Mission régionale d'autorité environnementale  
ÎLE-DE-FRANCE

**Avis délibéré**  
**sur le projet de redécouverte de la Vieille Mer au**  
**sein du Parc Georges Valbon à**  
**La Courneuve, Saint-Denis, Stains, Dugny (93),**  
**Bonneuil-en-France et Garges-lès-Gonesse (95)**

N° APJIF-2025-002  
du 15/01/2025

**Illustration 7 : Profils du projet suivant les secteurs du nord au sud : la Rivière Vieille Mer (RVM) recréée et la Vieille Mer Cadre (VMC) conservée, source : étude d'impact, p. 334, 342, 377 et 396.**

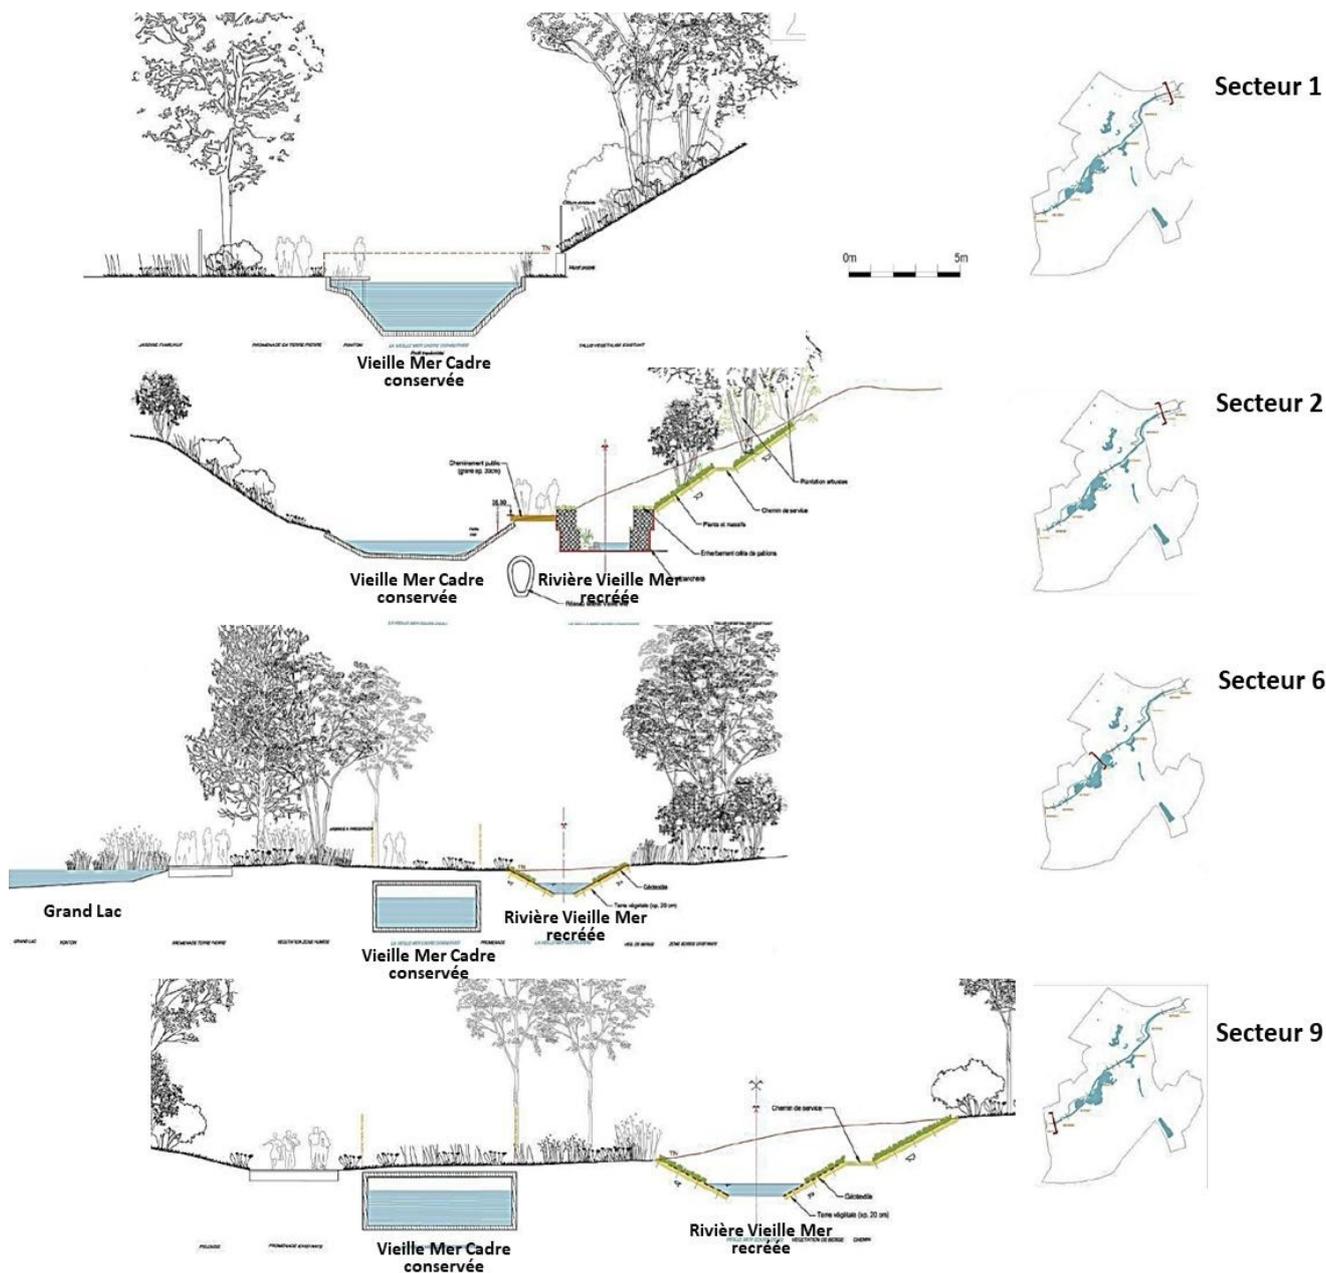
Le projet a été découpé en secteurs, qui comportent différents types de profils en travers dont quatre sont représentés sur l'illustration 7.

Le lit mineur<sup>9</sup> de la rivière sera étanchéifié sur toute sa longueur (p. 67), ce choix est expliqué dans le paragraphe 2.3.

Cependant, sur certains secteurs, une partie du lit et des berges ne serait pas étanche, et sera connectée avec un espace végétalisé, comme dans le secteur 3b.

**Illustration 9:** en haut : le scénario 1 (2012) qui inclut la démolition de la VMC ; en bas : le scénario 4 (2012) dont les principes généraux ont été finalement retenus, qui conserve la VMC et crée un lit à ciel ouvert à proximité, source : étude d'impact, p. 281-282.

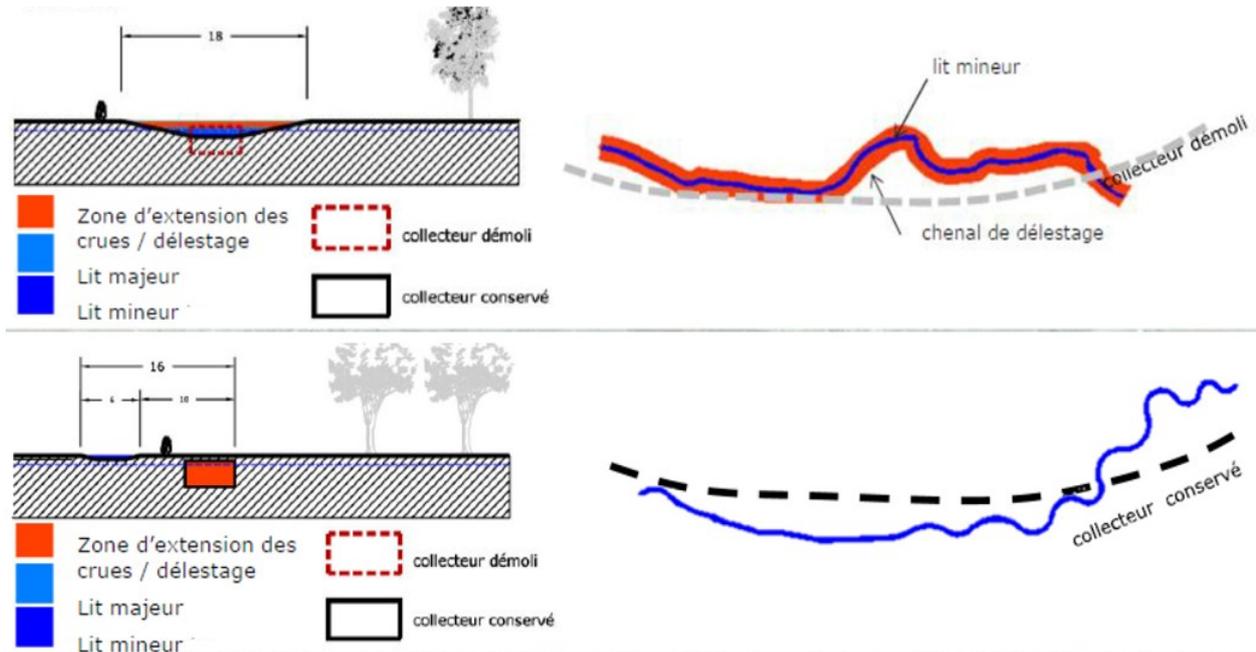
La présente étude se réfère à des scénarios développés depuis 2012 (voir illustration 9). Un premier scénario prévoyait la démolition du collecteur actuel de la Vieille Mer et la création d'un nouveau lit mineur inscrit dans le talweg, favorisant la renaturation. Dans cette solution, le lit mineur était dans le lit majeur et dans la zone d'expansion des crues.

Le scénario 4 de 2012 est ensuite présenté, sans que ne le soient les scénarios 2 et 3 (p. 282). Ce scénario 4 est celui dont « *les principes directeurs* » sont retenus mais dont le tracé a été modifié au niveau du Bassin des brouillards pour rescinder le cours et faire disparaître les méandres à l'est. « *Le lit actuel, en partie enterré en dalots [petit canal recouvert d'une dalle] en béton, est conservé pour la gestion des crues et des inondations. Les installations du CTR, du Bassin des Brouillards et de la liaison Molette / Garges-Épinay ne sont pas modifiées. [...] L'aménagement est réalisé en rive droite de la Vieille-Mer et son tracé suit celui du cadre [cours canalisé] sur la majeure partie du linéaire. Au niveau [...] du lac de modélisme et de la grande prairie, l'écoulement à ciel ouvert s'éloigne de la Vieille-Mer cadre vers l'ouest pour des raisons de contraintes topographiques.* » (note de synthèse, p. 17).

Ces éléments de justification ne sont pas mis en regard des avantages qu'aurait présentés le scénario 1 pour l'environnement.

L'Autorité environnementale note que l'étanchéification n'aurait pas été nécessaire dans le scénario 1 de 2012, puisque le lit aurait été approximativement au niveau de la nappe. Or le dossier ne permet pas de conclure que ce scénario n'aurait pas été compatible avec la pollution des eaux, la gestion du risque inondation ou la gestion des remblais (cf. paragraphe 2.3. ).

**(5) L'Autorité environnementale recommande d'explorer de nouveau le scénario 1, tel qu'envisagé en 2012, qui permettait une restauration hydromorphologique et donc de qualité des milieux aquatiques, de renaturation des milieux et de gestion des inondations sans empêcher l'accueil du public. Elle recommande pour ce faire de s'adjoindre une expertise en hydromorphologie, et de ne pas se limiter aux aspects de gestion des inondations.**

**Illustration 11 : Périmètres d'inventaire et de protection, source : étude d'impact, p. 157-159 et Géoportail. La carte en haut à droite a été ajoutée pour mieux voir la Znieff I, dont le hachuré est peu visible à gauche.**

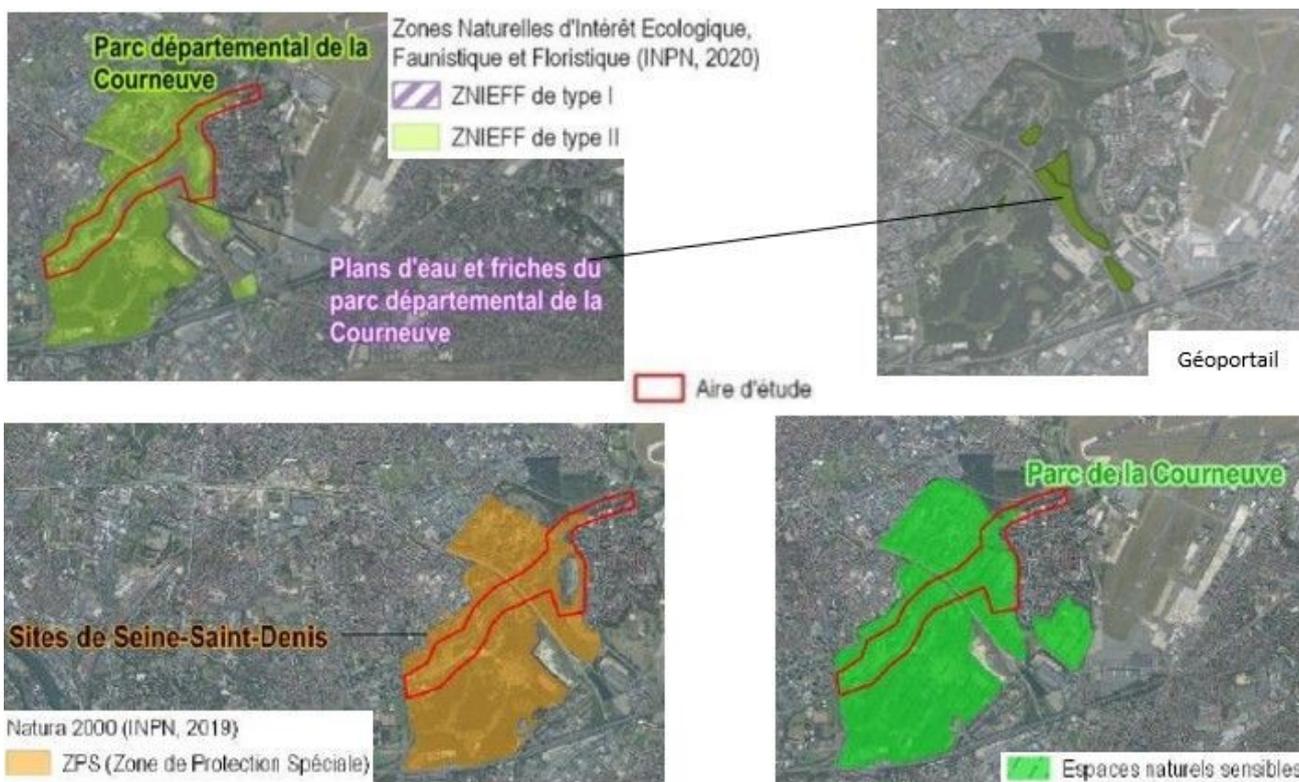
Le pétitionnaire indique que plusieurs sites de compensation, liés à différents projets (listés p. 157 et cartographiés p. 160) représentent un enjeu fort, car ils sont en partie compris dans le périmètre du projet ou situé à proximité immédiate. Ces mesures visent notamment à la création de mares temporaires et d'habitats favorables pour des espèces d'amphibiens. Il appartient au maître d'ouvrage de s'assurer que le projet n'entre pas en contradiction avec les objectifs poursuivis par ces mesures, voire d'en favoriser l'efficacité en contribuant à restaurer des trames écologiques pour les espèces ciblées. À cet effet, il est souhaitable que les différents maîtres d'ouvrages gestionnaires de ces mesures compensatoires s'associent et proposent une gestion concertée à l'échelle du territoire des mesures prescrites.

**(7) L'Autorité environnementale recommande aux différents maîtres d'ouvrages gestionnaires des sites de compensation situés à proximité du projet de travailler à une gestion concertée de leurs mesures à l'échelle du territoire et en lien avec le document d'objectifs Natura 2000, pour s'assurer du gain écologique effectif.**
